改善箇所説明図

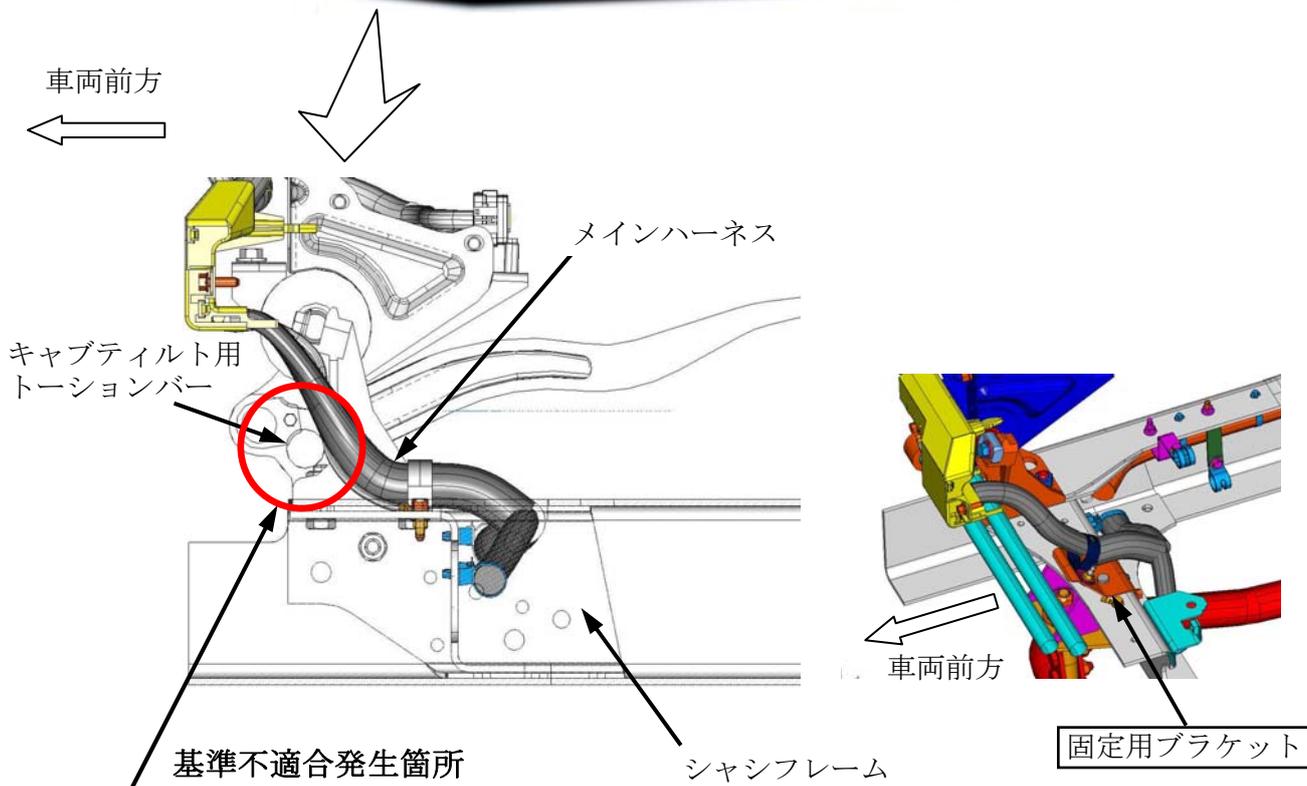
キャブと車枠間のメインハーネスの取り回しが不適切なため、当該ハーネスとキャブテイルト用トーションバーが接触しているものがある。そのため、そのままの状態で使用を続けると、走行時の振動により当該ハーネスが損傷して、最悪の場合、断線又は短絡し、灯火器の不灯、窓拭き器の不作動及びエンジンの再始動ができなくなるおそれがある。

全車両、メインハーネスに固定用ブラケットを追加する。なお、当該ハーネスに損傷がある場合は、補修する。

識別: 固定用ブラケットの取付ボルト頭部に、白色ペイントを塗布する。
